Réponses aux questions (DQ1, n^{os} 1 à 8)

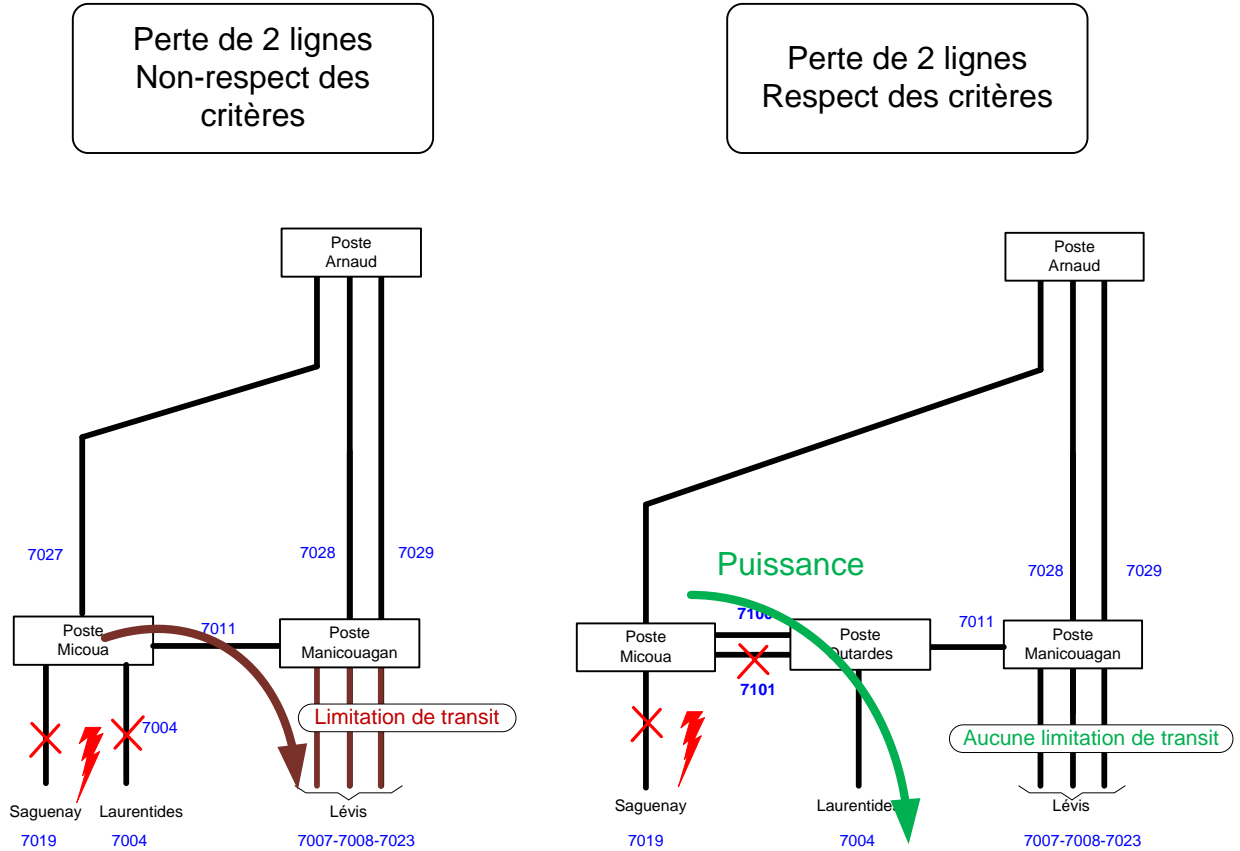
La justification du poste aux Outardes repose sur le fait que celui-ci servira de poste de relève lors de la réfection des postes Manicouagan et Micoua. En quoi Les postes Manicouagan et Micoua ne pourraient-ils pas remplir cette fonction de relève lors de l'indisponibilité du poste aux Outardes?

Hydro-Québec TransÉnergie est assujettie à des critères de conception de réseau, lesquels sont approuvés par les organismes de réglementation nord-américain. Parmi ces critères, la perte simultanée de deux lignes à 735 kV partant d'un même poste doit être considérée. La présence du poste aux Outardes permet d'éviter cette perte de deux lignes. Avec la nouvelle topologie de réseau, la ligne 7004, étant raccordée au poste aux Outardes, n'est plus

tributaire du poste Micoua. Une perte simultanée de deux lignes (principalement les lignes 7004 et 7019) cause un impact majeur sur la fiabilité imposant ainsi une limitation de transit non négligeable et un embouteillage de production. Le schéma suivant illustre la situation.

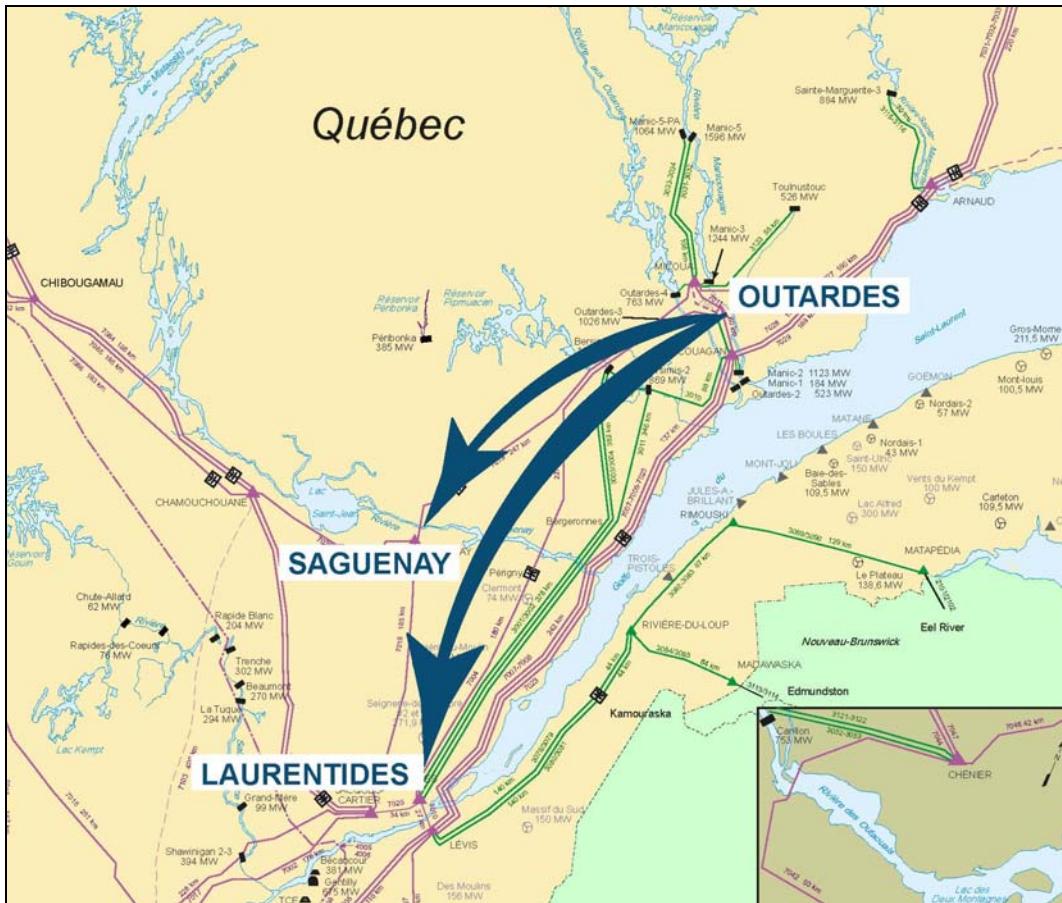
Quels est le point de départ et d'arrivée de l'éventuelle ligne de transport à 735 kV dont l'emprise est prévue entre les lignes 7004 et 7101?

Il est prévu d'ajouter une autre ligne de transport à 735 kV en partant du poste aux Outardes lorsque le besoin de transit de puissance le justifiera.

L'arrivée de la ligne n'est pas déterminée puisque nous ne connaissons pas l'avenir du réseau interconnecté au sud de la province. La ligne pourrait rejoindre la région du Saguenay (poste du Saguenay) ou la région de Québec (poste des Laurentides).

La figure suivante illustre les directions possibles du futur tronçon.
